CARTA N° 002-2022-PMRL

ASUNTO : **SUBSANACIÓN DE OBSERVACIONES DE EXPEDIENTE TÉCNICO DE PROYECTO: "REHABILITACIÓN DEL LOCAL ESCOLAR 14987 CON CÓDIGO LOCAL 410403 CENTRO POBLADO LA MARIPOSA - PIURA - PIURA".**

REFERENCIA : **CARTA N° 009-2022-DEYP-OI/MPP**
ORDEN DE SERVICIO N° 0000008907-2021

DETALLE DE VIGA V1 I NIVEL
ESC: 1/20

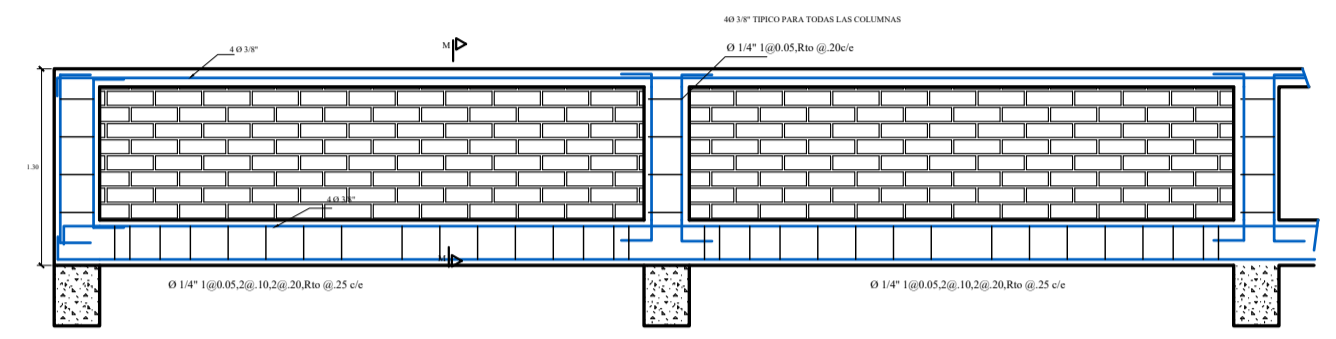
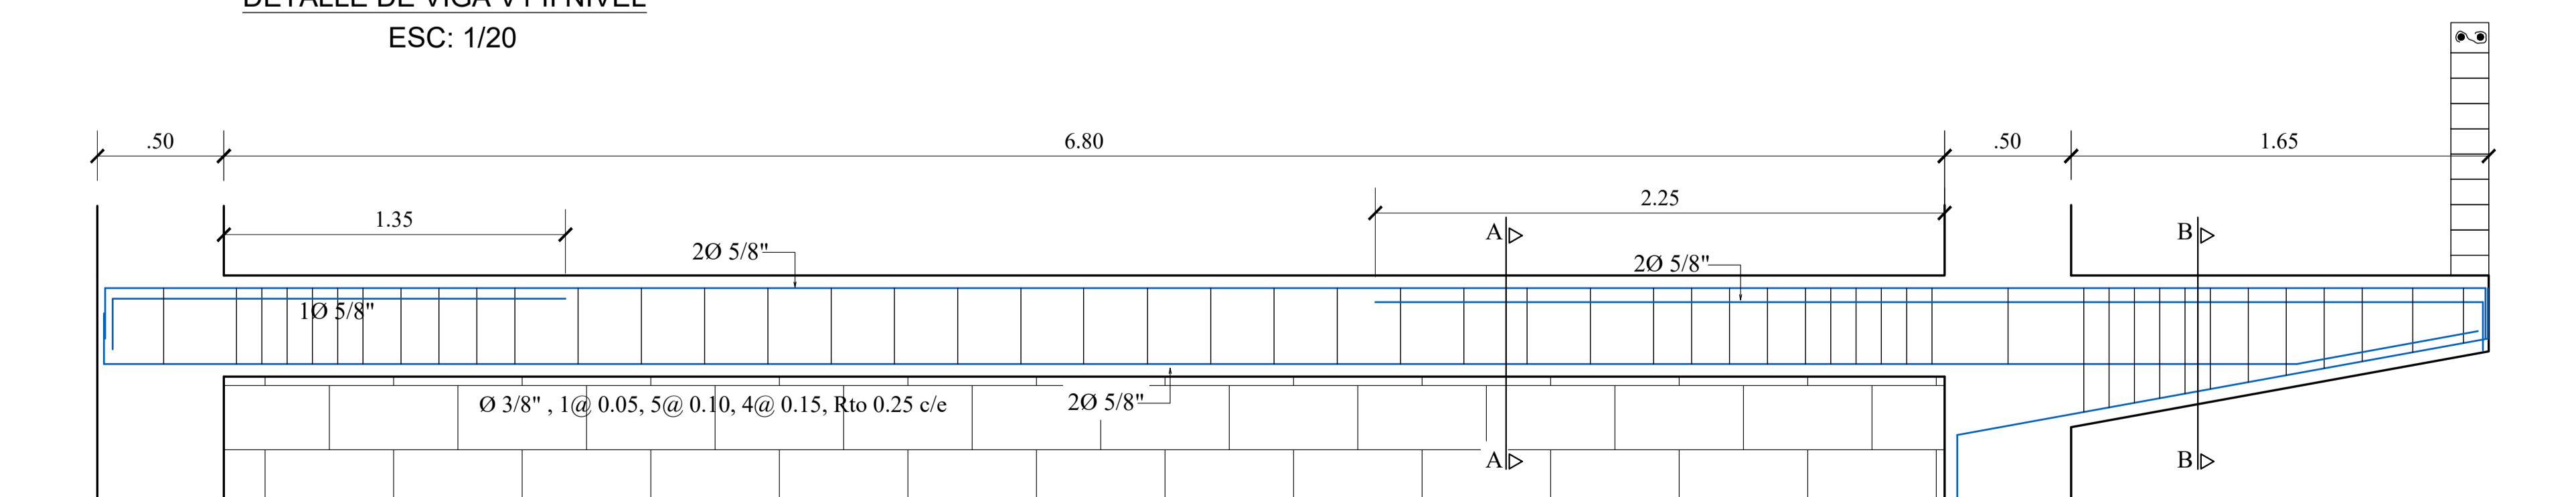
- i. Se corrigió el dibujo de la viga V1 Nivel 1 en Plano E-05.
- IV. Observaciones componente Instalaciones Sanitarias:
- a. Se reubicó la conexión de agua por la distribución arquitectónica de los módulos, lo cual ya está presupuestado en la Partida 03.11.01 EMPALME A RED EXISTENTE AGUA.

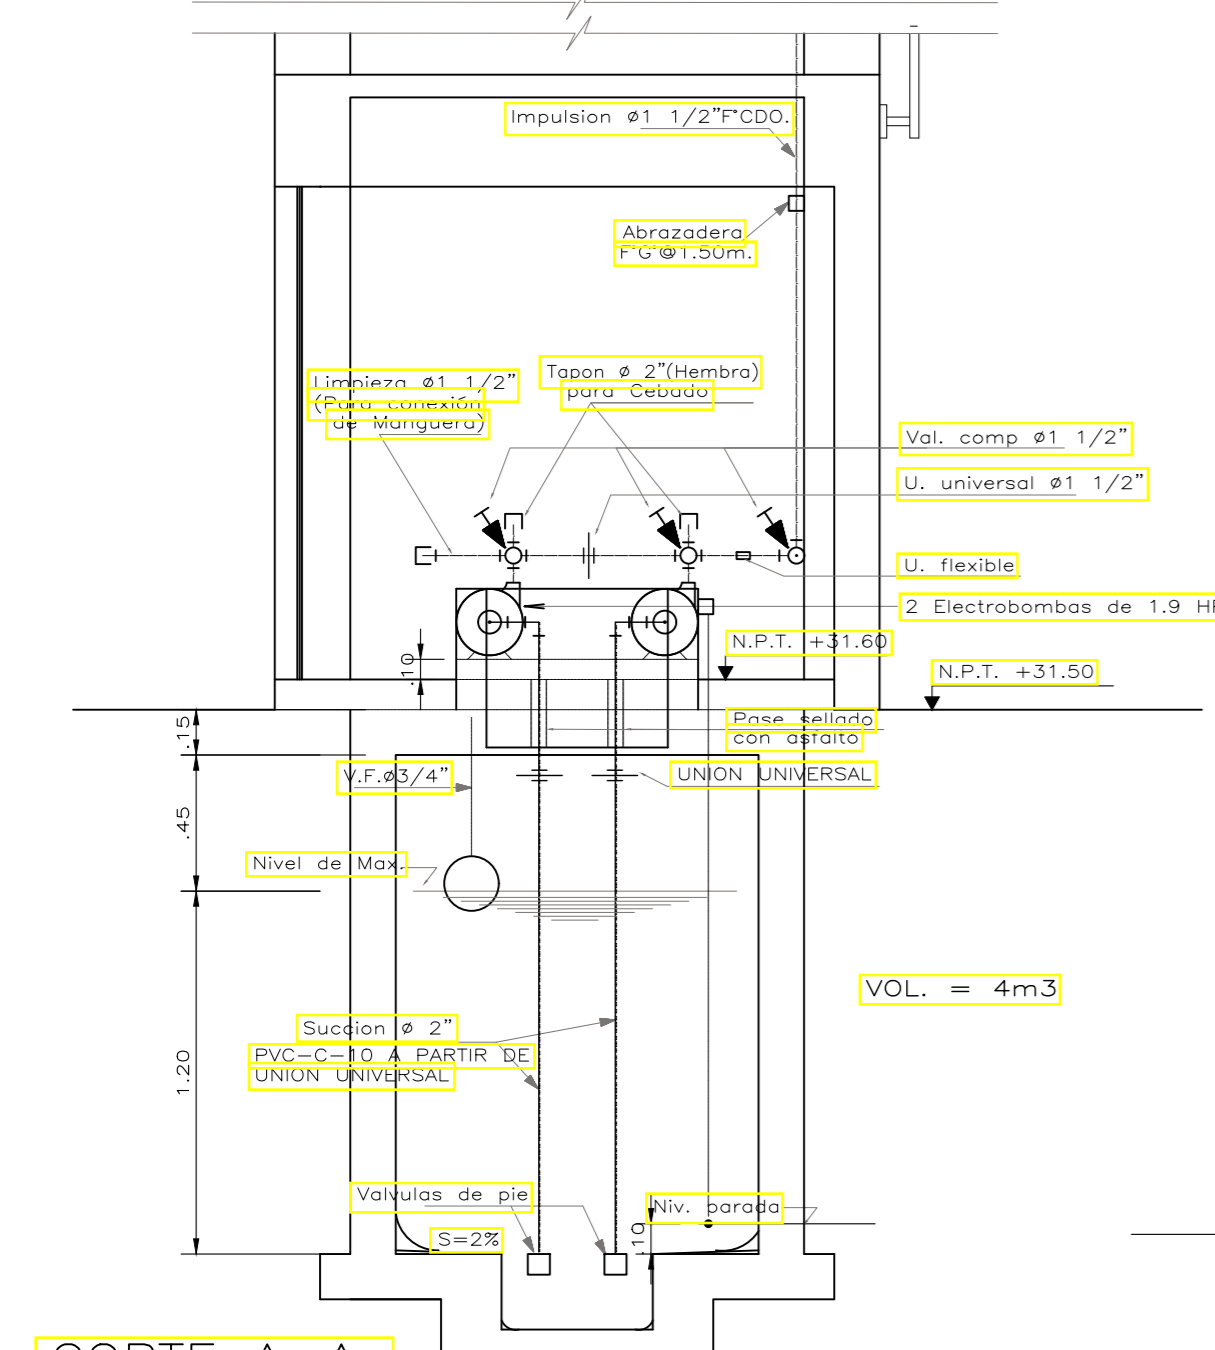
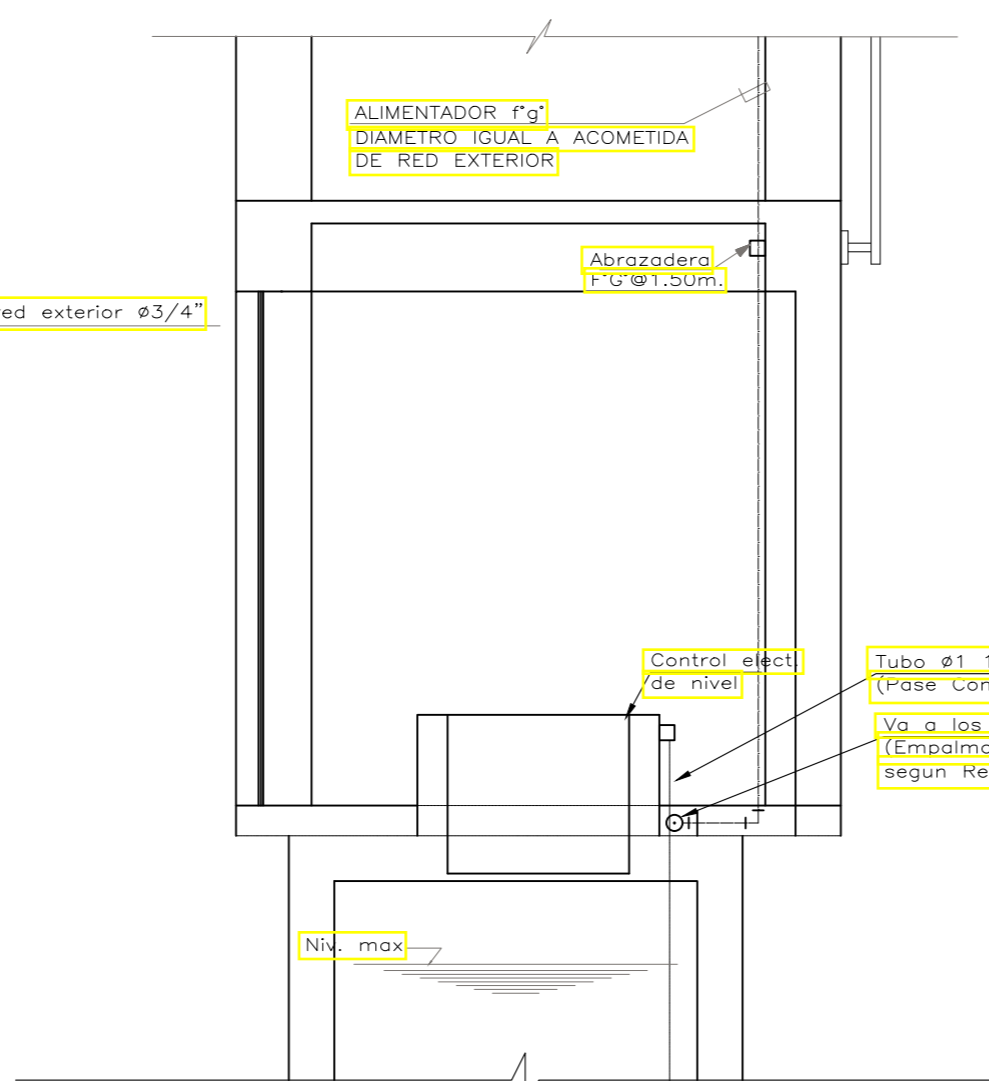
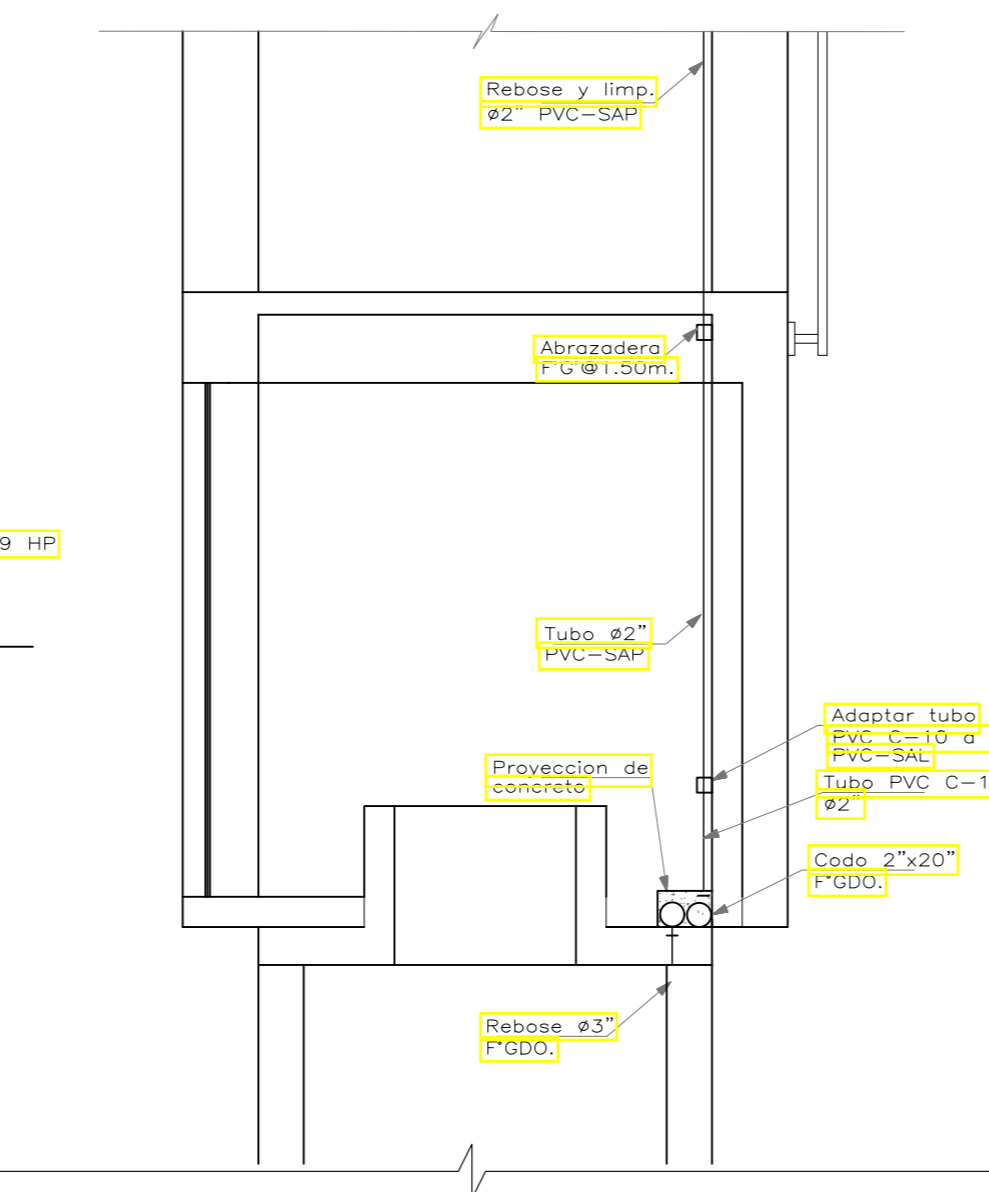
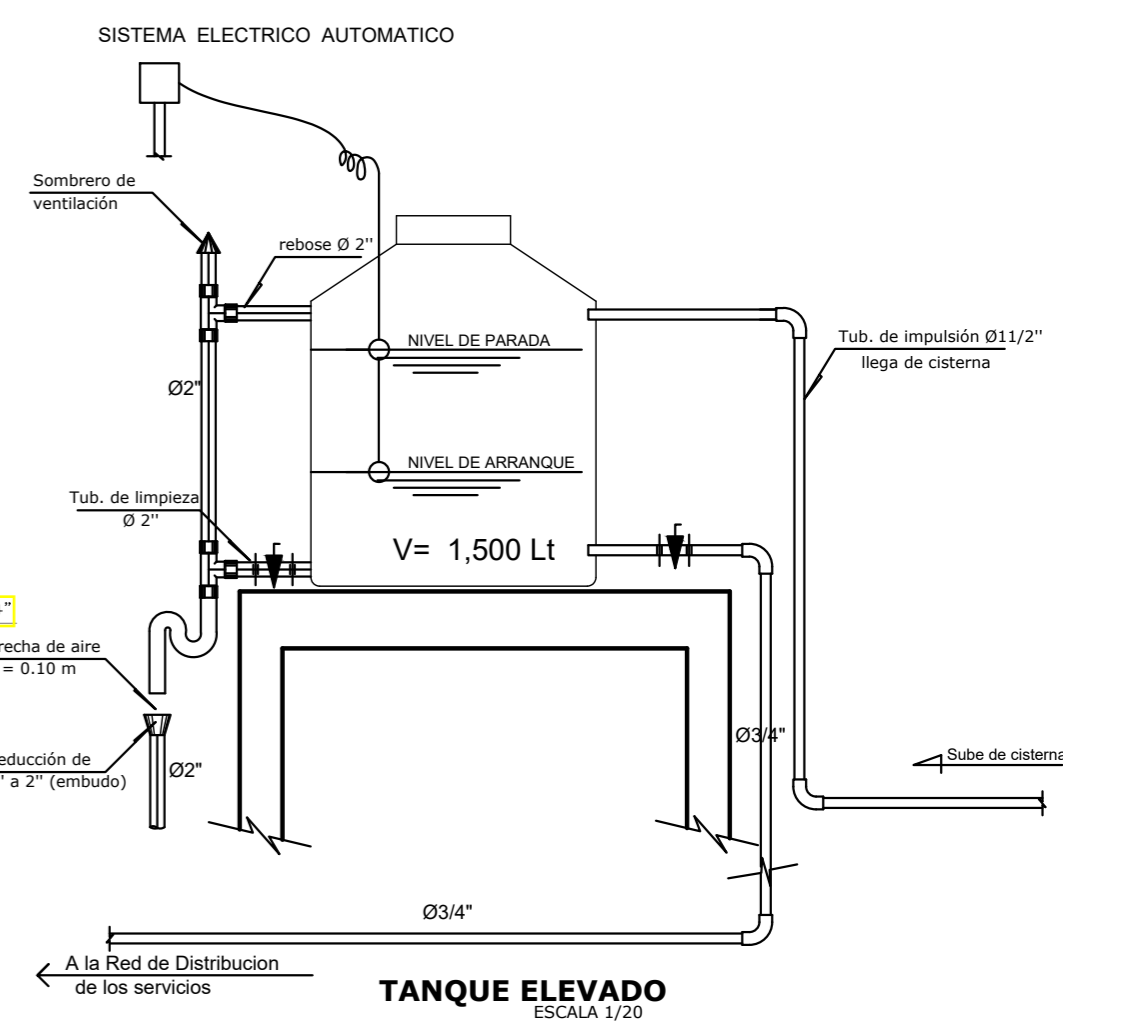
- b. Se adjunta Plano IISS-07 detalle de instalaciones sanitarias Tanque y Cisterna.
- V. Observaciones componente Instalaciones Eléctricas:
- a. En el presupuesto del componente Instalaciones eléctricas, se ha considerado la Partida 04.13.01 CONEXION Y ADECUACION A RED DE ENERGIA EXISTENTE (incluye todas gestiones necesarias).
